Gemeinde Bohmte

Bebauungsplan Nr. 108 „In der Oelinger Heide“

Städtebaulich-Planerische Stellungnahme Abwägung

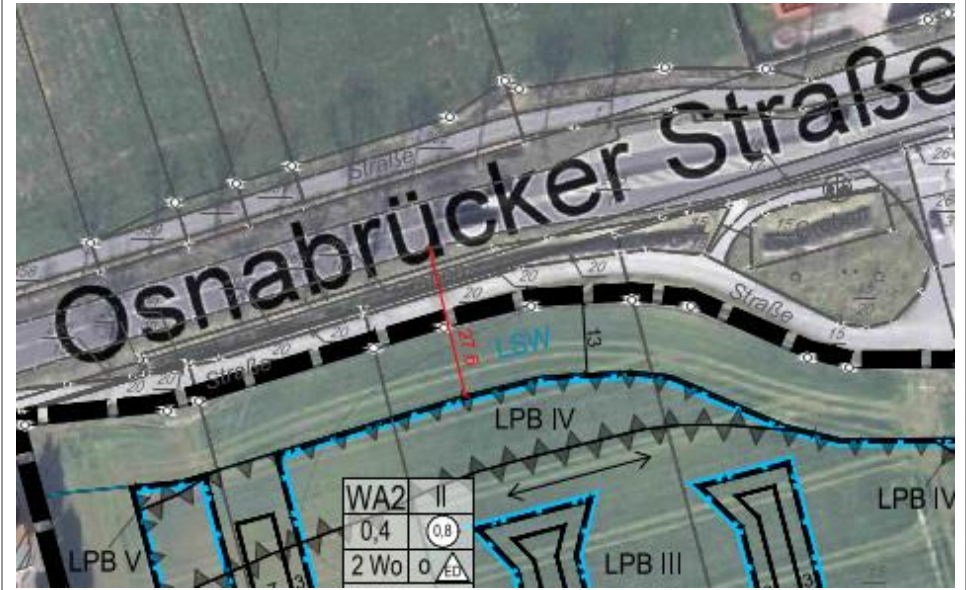
d)	Bei der Variante 2 ist außerdem zu berücksichtigen, dass die Baubegrenzungslinie des Bebauungsplanes teilweise in die Bauverbotszone zur Bundesstraße 51 hineinragt. Einer Ausnahme des Bauverbotes für Hochbauten innerhalb der Bauverbotszone zur Bundesstraße 51 wird jedoch nicht zugestimmt und kann auch nicht in Aussicht gestellt werden. Insofern wäre die Planung zur Variante 2 grundsätzlich zu überarbeiten.	zu d) <u>Beschlussvorschlag:</u> Gemäß § 9 des Bundesfernstraßengesetzes FStrG dürfen längs der Bundesfernstraßen Hochbauten jeder Art in einer Entfernung bis zu 20 Meter bei Bundesstraßen außerhalb der zur Erschließung der anliegenden Grundstücke bestimmten Teile der Ortsdurchfahrten, jeweils gemessen vom äußeren Rand der befestigten Fahrbahn, nicht errichtet werden.

Der Abstand zwischen Fahrbahnrand und der Baugrenze in Variante 2 beträgt ca. 27,6 m (siehe Karte). Somit befindet sich die Baugrenze nicht innerhalb der Bauverbotszone.

In der Überarbeitung des Bebauungsplanes wird der Lärmschutzwall mit einer Breite von 15,0 m festgesetzt. Dadurch wird die Baugrenze mit einem Abstand von ca. 35 m zum Fahrbahnrand festgesetzt.

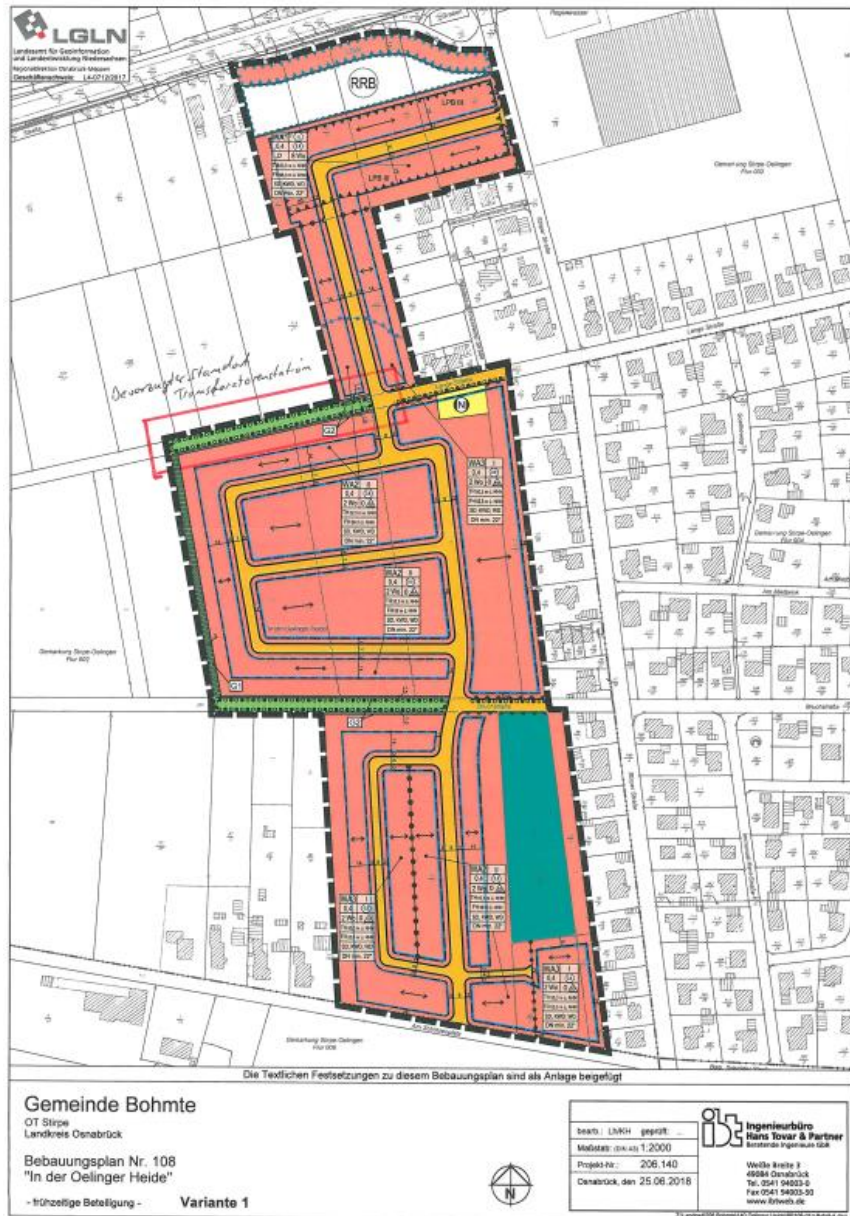
19. Westnetz GmbH vom 02.08.2018	
	wir bedanken uns für Ihr Schreiben vom 25. Juni 2018 in obiger Angelegenheit und teilen Ihnen mit, dass seitens der innogy Netze Deutschland GmbH grundsätzlich keine Bedenken gegen den oben näher bezeichneten Bebauungsplan bestehen, wenn nachfolgende Anmerkungen Beachtung finden. Den Bereich der im Plangebiet vorhandenen Transformatorenstation „Oelingen-03“ ist im Original des Bebauungsplanes gemäß § 9 Abs. 1 Ziffer 12 und 21 BauGB als Versorgungsfläche auszuweisen. Die v. g. Eintragung ist in den beiliegenden Bestandsplänen kenntlich gemacht. Zur zukünftigen Elektro wird es erforderlich, im Plangebiet eine Versorgungsfläche für die Errichtung einer Transformatorenstation zu berücksichtigen. Den bevorzugten Bereich haben wir im beiliegenden Planwerk vermerkt. Rechtzeitig vor Inangriffnahme der Erschließungsmaßnahmen (Ausbau der Straßen, Verlegung der Rein- und Abwasserleitungen usw.) in diesem Baugebiet bitten wir um eine entsprechende Mitteilung, damit wir das Versorgungsnetz planen und entsprechend disponieren können. Falls bei Erschließung dieses Baugebietes auch eine Erweiterung der Straßenbeleuchtung gewünscht wird, bitten wir Sie, uns dieses rechtzeitig mitzuteilen, damit die Arbeiten für die allgemeine öffentliche Versorgung und für die Straßenbeleuchtung in einem Arbeitsgang durchgeführt werden können. Änderungen und Erweiterungen der Versorgungseinrichtungen behalten wir uns unter Hinweis auf die §§ 13, 30, 31 und 32 BauGB ausdrücklich vor.	<u>Beschlussvorschlag:</u> Nach telefonischer Rücksprache mit Herrn Detmer von der Westnetz GmbH wurde ein geeigneter Standort für eine Transformatorenstation im Plangebiet gefunden. Dieser wird im Bebauungsplan als Fläche für die Ver- und Entsorgung festgesetzt. Dem Hinweis wird gefolgt.
